Mission régionale d'autorité environnementale  
**Grand Est**

**Avis sur le projet d'exploitation d'une installation de recyclage de  
matières métalliques**

**à Lumes (08)**

n°MRAe 2023APGE21

**Plan de situation du site Galloo à Lumes**

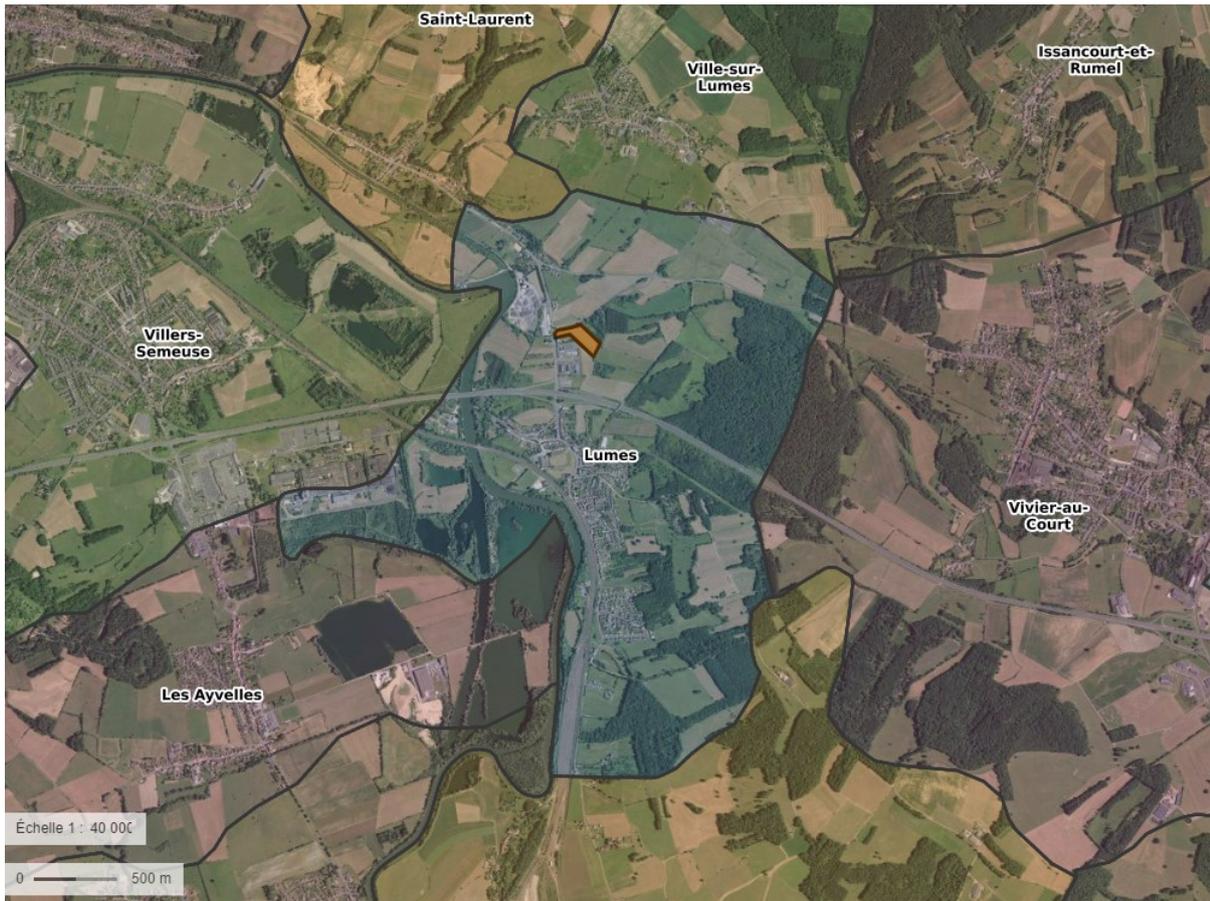
L'Ae regrette que les raisons du déménagement de l'activité de Bourg-Fidèle à Lumes n'aient pas été précisées, en particulier les motivations environnementales. De plus, le dossier n'évoque pas le devenir du site existant et ne présente pas non plus une analyse du retour d'expérience de l'exploitation du site actuel (cf chapitre 2.2 du présent avis). L'Ae rappelle que, en application de l'article L.122-1 III du code de l'environnement<sup>3</sup>, un projet s'entend pour l'ensemble de ses opérations, y compris en cas de fractionnement dans le temps et dans l'espace. Elle considère donc que le devenir du site de Bourg-Fidèle est une opération du projet et qu'il appartient au pétitionnaire de préciser les impacts environnementaux liés au devenir du site.

***L'Ae recommande au pétitionnaire de compléter son dossier par une présentation du devenir du site de Bourg-Fidèle et d'inclure la description de l'état actuel du site de Bourg-Fidèle et les impacts des modifications qui vont y être apportées à l'issue du déménagement des activités ainsi que le devenir du site.***

**Plan masse des installations projetées**

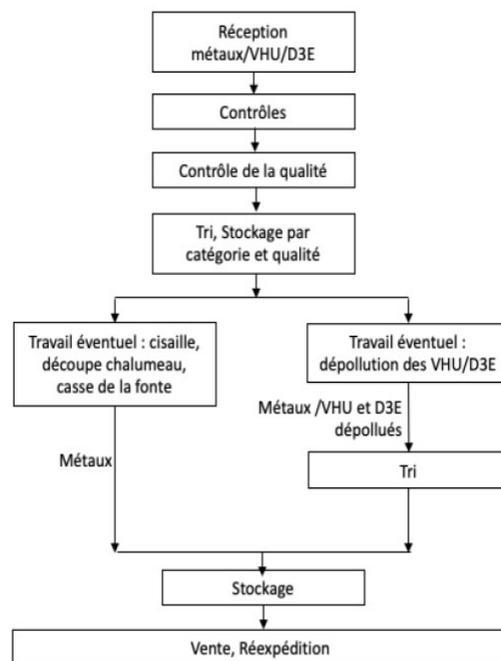
Les zones imperméabilisées couvrent près de 11 500 m<sup>2</sup>, soit près de 50 % de l'emprise du site. Celui-ci inclut par ailleurs une réserve foncière de plus de 2 400 m<sup>2</sup> qui sera, en cas d'extension des activités, imperméabilisée pour accueillir une dalle de stockage ou des bâtiments.
